ACTA No. 998 del 2025

PROYECTO DENOMINADO “UPME 03-2010 Subestación Chivor II y Norte 230 KV y Líneas de Transmisión Asociadas”

EXPEDIENTE: LAV0044-00-2016

TITULAR DEL INSTRUMENTO DE MANEJO Y CONTROL AMBIENTAL: GRUPO ENERGIA BOGOTÁ S.A. E.S.P.

Diagrama de Gibbs muestras Tabio 68 M1 y Tabio 68 M2

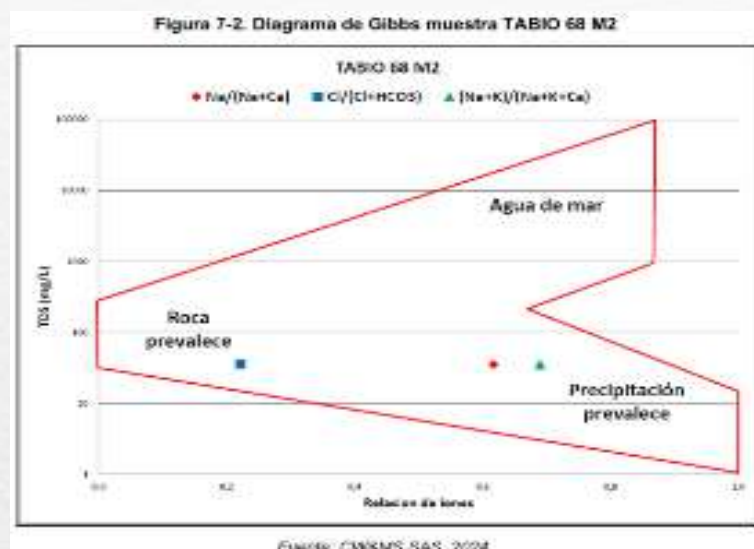
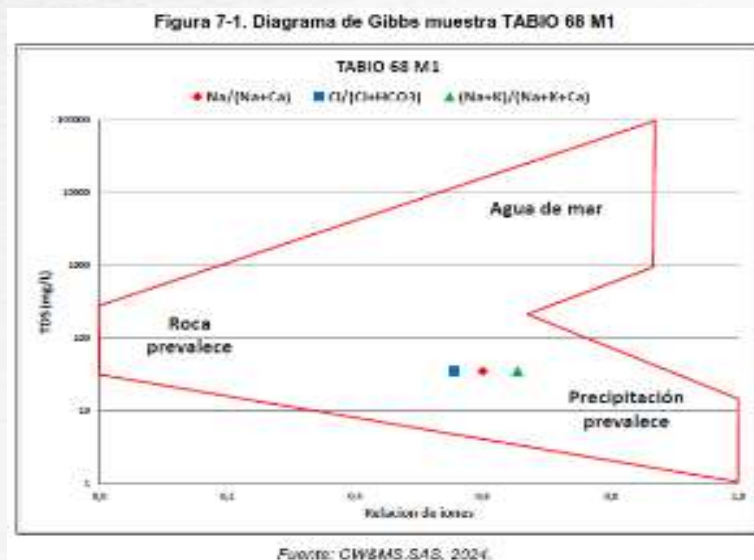
11852, cuando se abordó la información se incluyó un párrafo en el que hizo referencia de no haber encontrado los informes de caracterización hidroquímica. ENLAZA solicita que se les aclare la necesidad de realizar estudios complementarios, a fin de realizar los estudios necesarios, y atender este requerimiento. La ANLA explica y pone el ejemplo, la respuesta presentada para las Torres 118 y 119, la cual fue específica y clara al señalar que para la Torre 118 se aplicaba en el buffer de 100 pero en la 119 no aplicaba realizar la caracterización porque no existían en ese buffer. De este modo, con información precisa y clara, busca esta Autoridad que se brinde la información respecto de la Torre 81NN. El apoderado manifiesta entender el requerimiento y dará respuesta al mismo de manera oportuna.	
REQUERIMIENTO 3 Presentar un informe de caracterización hidrogeológica en inmediaciones a los sitios T84 y T85, toda vez que la litología reportada en el EIA no coincide con la litología evidenciada durante la visita, adicionalmente en esta zona se encontraron puntos hidrogeológicos (manantiales) que no están relacionados en el EIA, el informe de caracterización debe contemplar: a. Ajuste litológico b. Unidad hidrogeológica	El apoderado manifiesta entender el requerimiento y dará respuesta al mismo de manera oportuna.	No se realizan modificaciones al requerimiento y la redacción queda como inicialmente se planteó.

Figura 1. Ubicación de las torres frente a Zonificación de Manejo Ambiental

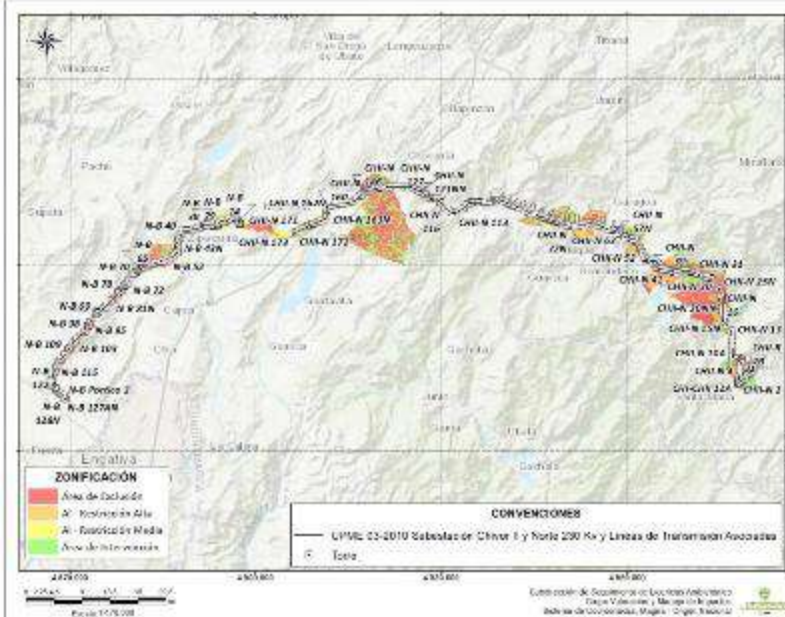
Por último, se aclara que la torre 36 del tramo Norte – Bacatá presenta sobreposición con áreas de exclusión, observación reiterada del SDE 39633 del 2023 y aclarada por parte de la empresa, en el sentido de informar que está en su momento estaba siendo motivo de modificación”.
